機器システム部材 セールス & テクニカルニュース

No. 14-009
2015年3月発行

| 表題 | フィルターユニット/防虫網ユニットのモデルチェンジにおける注意事項について |
| 適用機種 | フィルターユニット/防虫網ユニット |

(1) 取付寸法比較

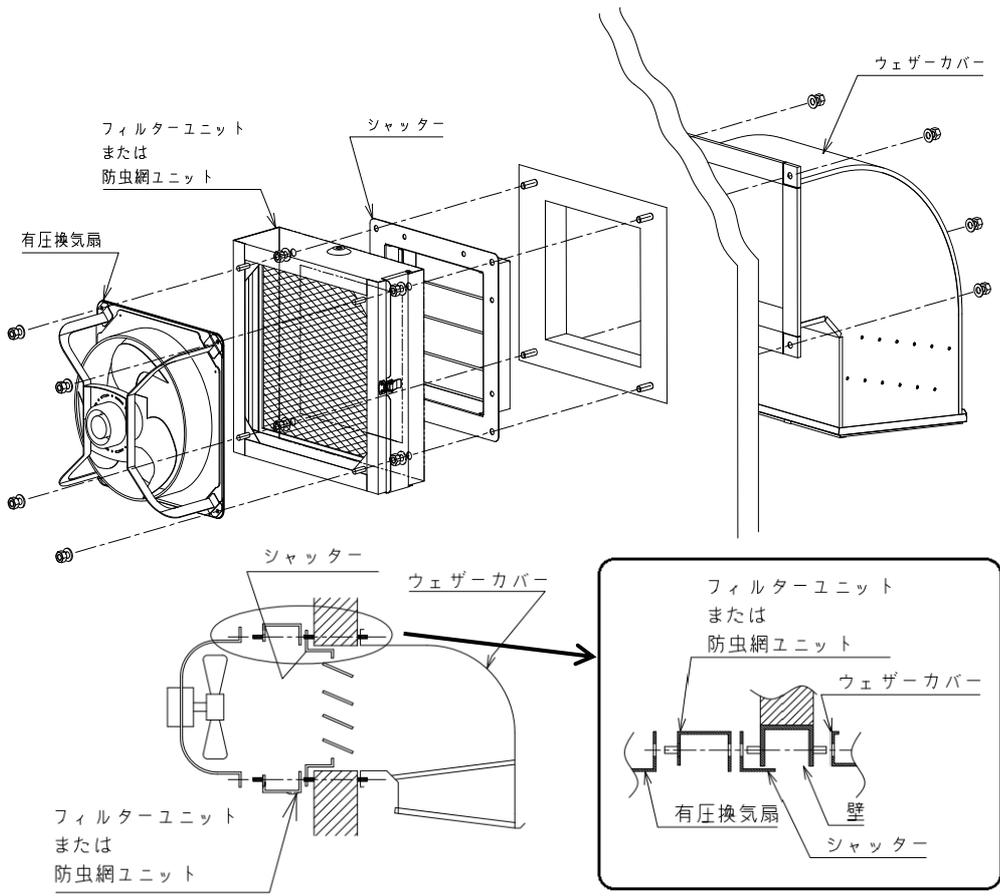
平素は 弊社製品に対し格別のご愛顧を賜わり厚く御礼申し上げます。
このたび、フィルターユニット/防虫網ユニットのモデルチェンジを行います。
下記のとおり取付寸法の変更をさせていただきますので旧製品との取付互換が無くなりますので、ご了承賜りますようお願い申し上げます。

新製品 (FU-20~60PSF (S)-C, FU-20~60MF (S)-C) は、施工性向上を図るため、本体取付寸法を三菱有圧換気扇、シャッターと同じ取付寸法に変更いたします。
